荣徽云璟台项目北地块景观配套工程

答疑回复文件

荣徽云璟台项目北地块景观配套工程（项目编号 24AT15005608312 号），现将答疑回复文件发布如下：

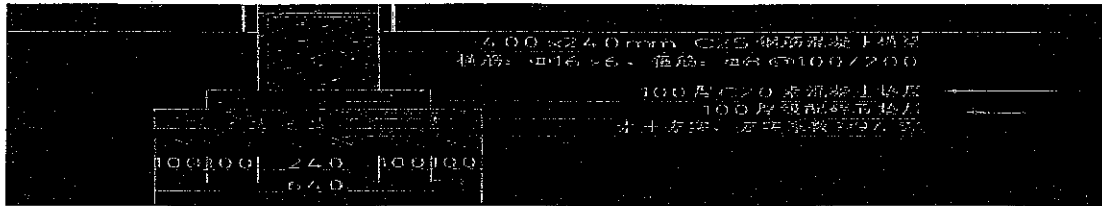
12、大区围墙详图六中的挡土墙做法是否为大区围墙基础做法，何种情况适用此做法，请明确；

回复：是，投标人根据设计图纸 LP-07 总平面围墙布置图，按照围墙设计高差分别适用不同的基础

做法。

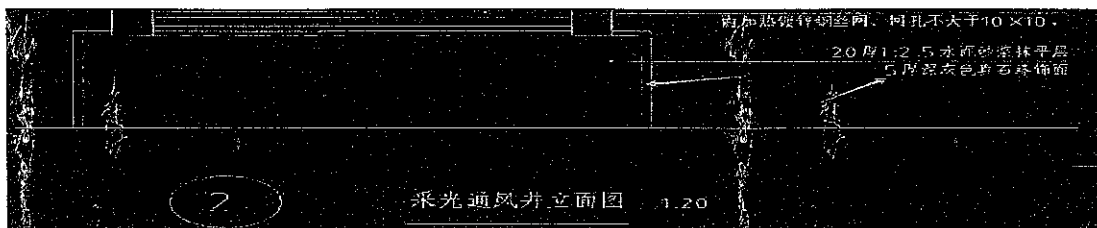
15、采光井详图中的采光井百叶窗在清单中未见列项，请复核；

回复：不在本次招标范围内。

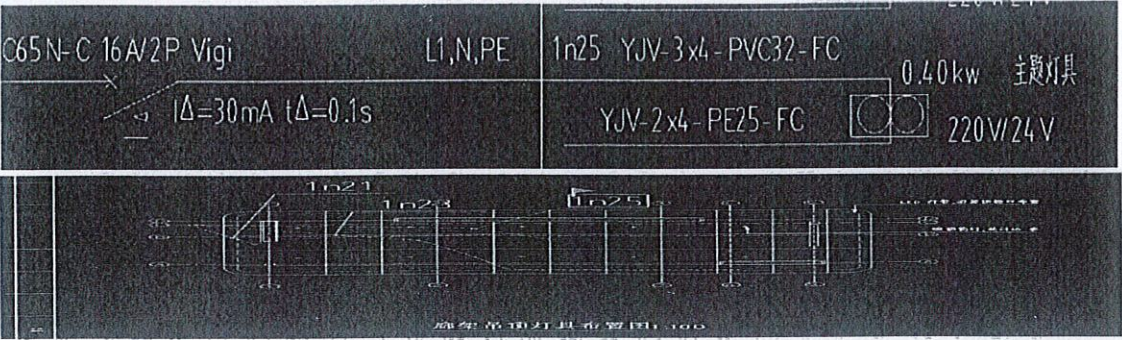
17、招标资料中未见到室外雨污水图纸及消防给水图纸，清单无法复核，请补充图纸；

回复：详见招标图纸。
